Hoogheemraadschap van Schieland en de Krimpenerwaard

Onderwerp: Ontwerp-wijziging van uw vergunning

Op 20 december 2024 hebben wij van ARCADIS Nederland B.V. namens u een aanvraag om een omgevingsvergunning voor een wateractiviteit ontvangen. Uw aanvraag gaat over Natuurontwikkeling Krimpenerwaard, deelgebied Graafkade, in gemeente Krimpenerwaard. Het gaat om de volgende activiteiten:

De tekeningen 'Bijlage 2a, tekeningnummer, KRMP-GK-SI-1001-VED, versie C, d.d. 15 mei 2025' en Bijlage 2b, tekeningnummer, 'KRMP-GK-DWP-1101-VED, versie C, d.d. 15 mei 2025' worden aan de vergunning toegevoegd.

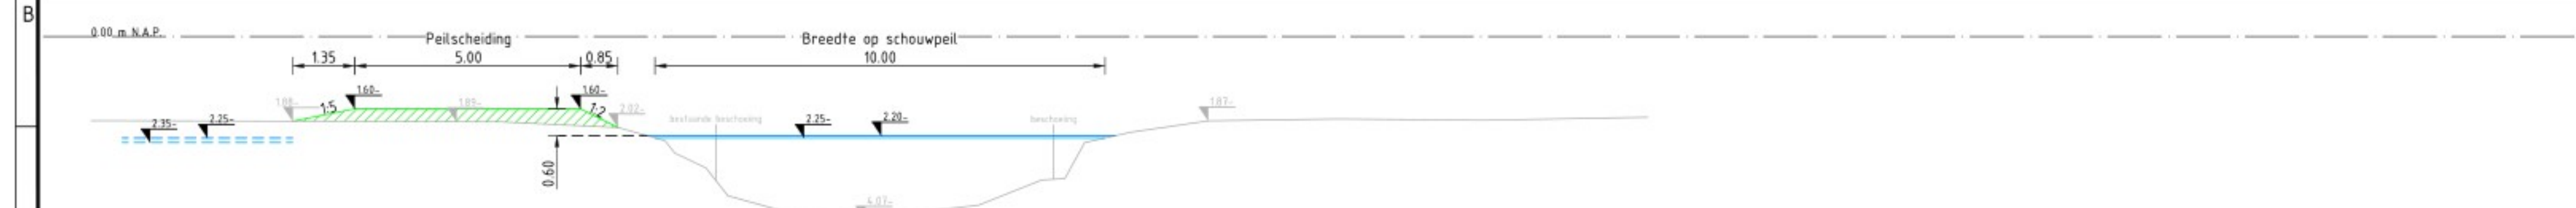
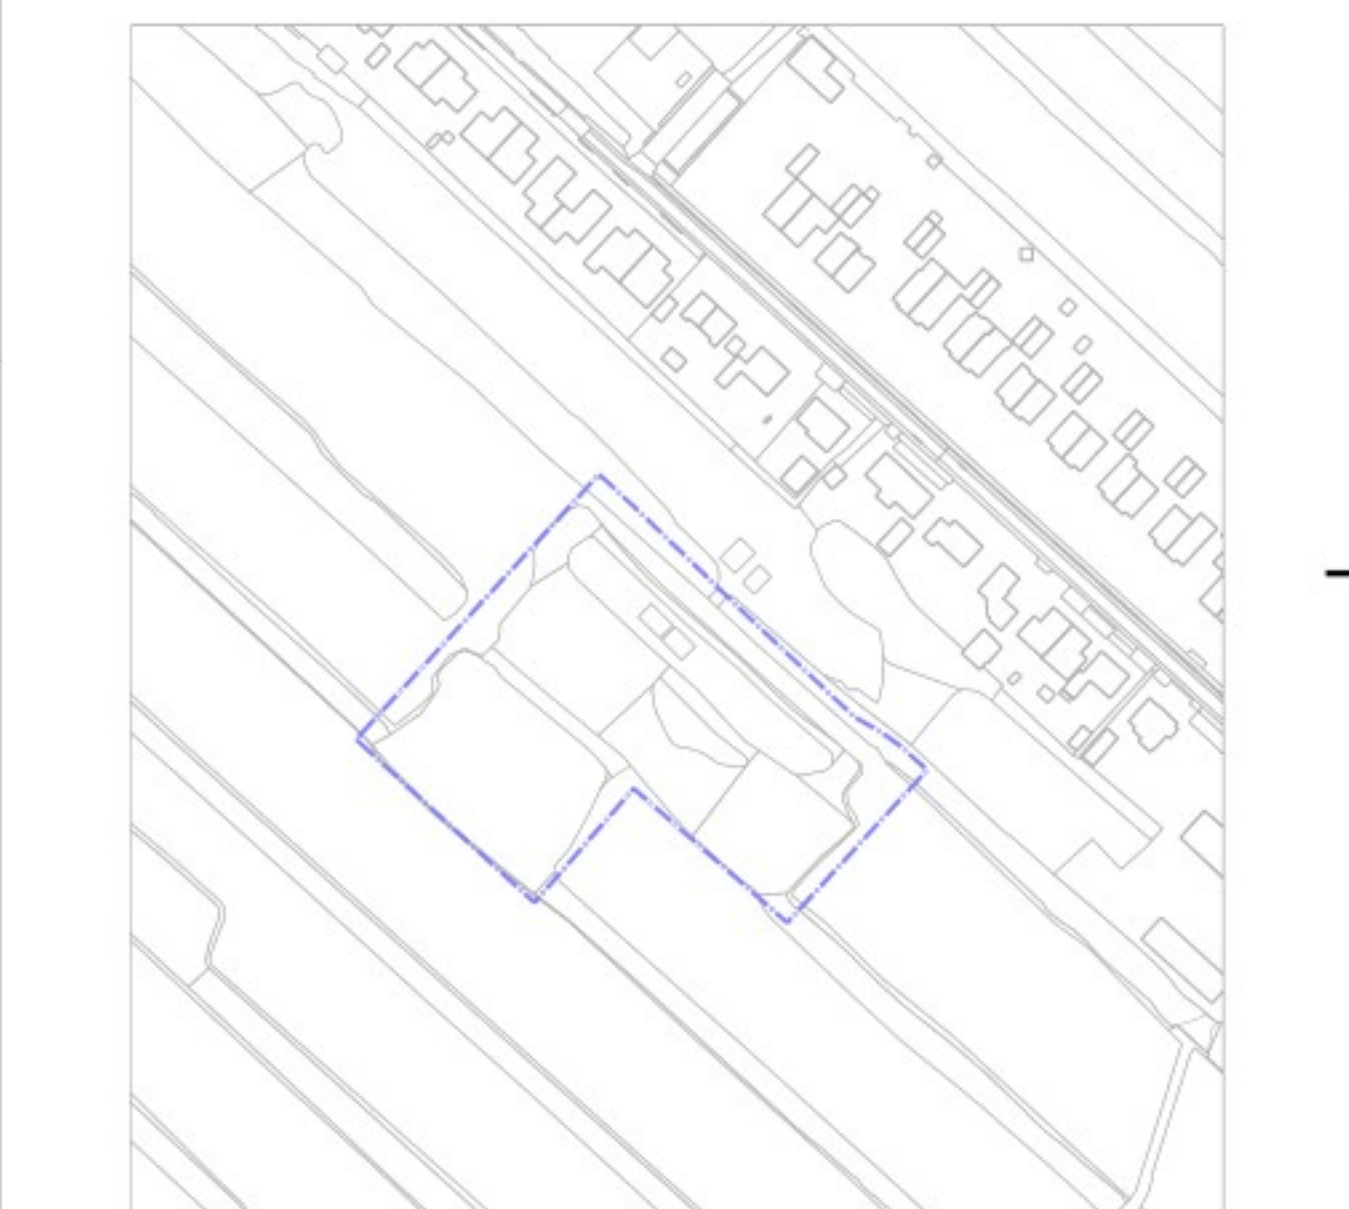
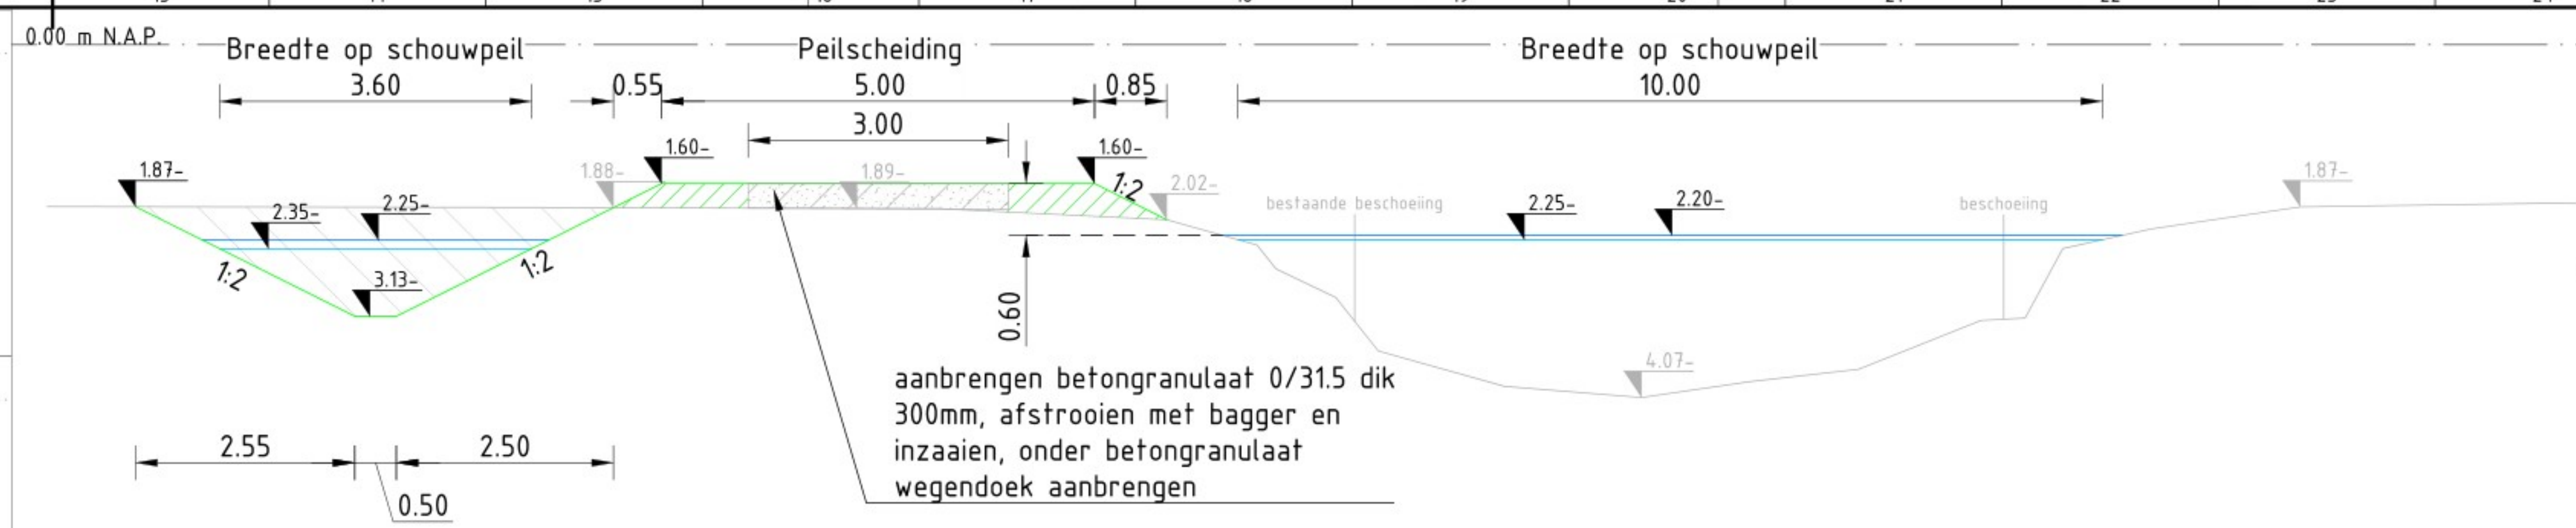
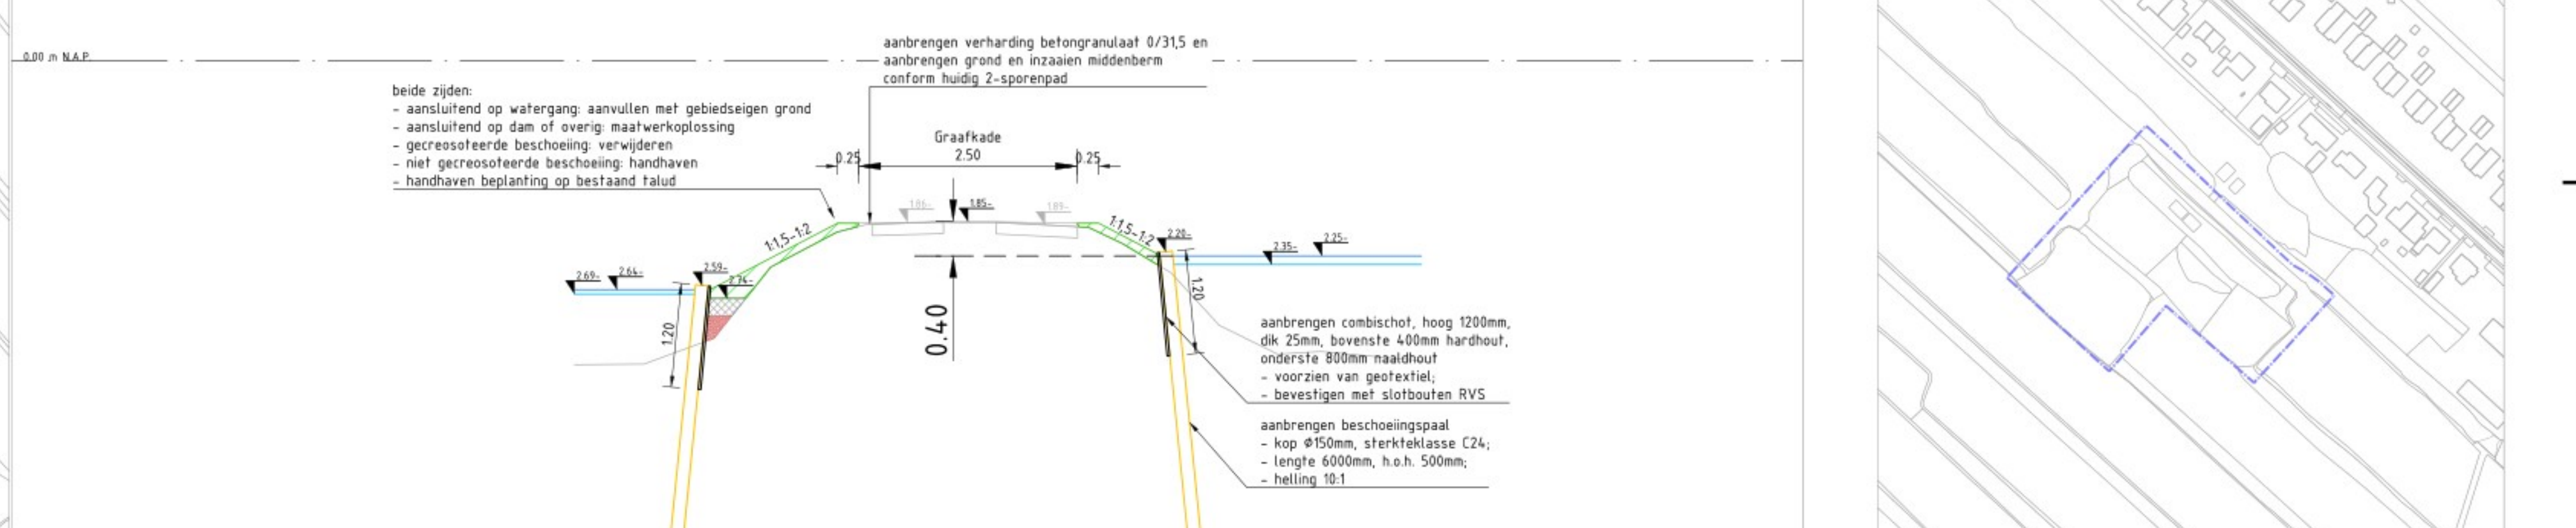
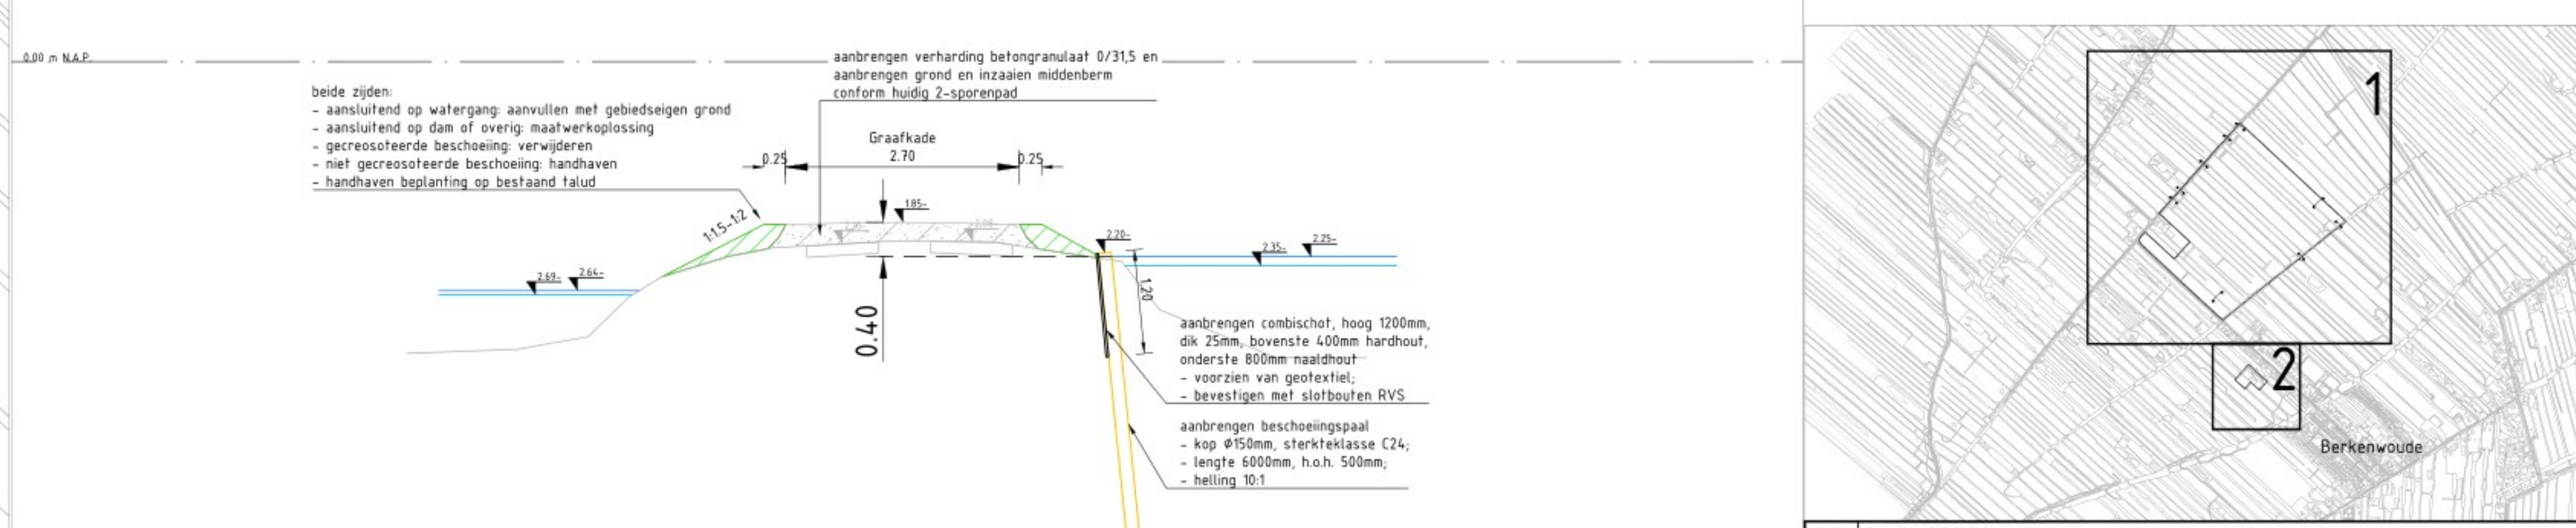
De tekeningen 'Bijlage 2a, tekeningnummer KRMP-GK-SI-1001-VED, versie B, d.d. 20 december 2024' en 'Bijlage 2b, tekeningnummer KRMP-GK-DWP-1101-VED, versie B, d.d. 20 december 2024' worden ingetrokken.

Tijdens het behandelen van de aanvraag met zaaknummer 208826 is het hoogheemraadschap samen met het Programmabureau Veenweide Krimpenerwaard tot het inzicht gekomen dat de status van peilscheiding A en peilscheiding B niet kloppen in de in eerste instantie ingediende tekeningen voor deelgebied Graafkade (tekeningen versie B, d.d. 20 december 2024). Het beperkingengebied van de peilscheiding A had volgens de interne vaste gedragslijn een peilscheiding B moeten zijn en vice versa.

Tijdens de behandeling van de aanvraag zijn nieuwe tekeningen gemaakt waarop de status van de peilscheiding A en B wel juist is opgenomen (tekeningen versie C, d.d. 15 mei 2025). Per abuis zijn deze nieuwste tekeningen echter niet bij de vergunning toegevoegd, terwijl er in de beoordeling van de aanvraag al wel was uitgegaan van de wijziging van de status van de peilscheidingen. Met dit wijzigingsbesluit worden de nieuwste tekeningen toegevoegd aan de vergunning en worden de oude tekeningen ingetrokken.

De leggers Peilscheidingen A en Peilscheidingen B worden gewijzigd aan hand van de ontwerpen in de nieuw toegevoegde tekeningen.
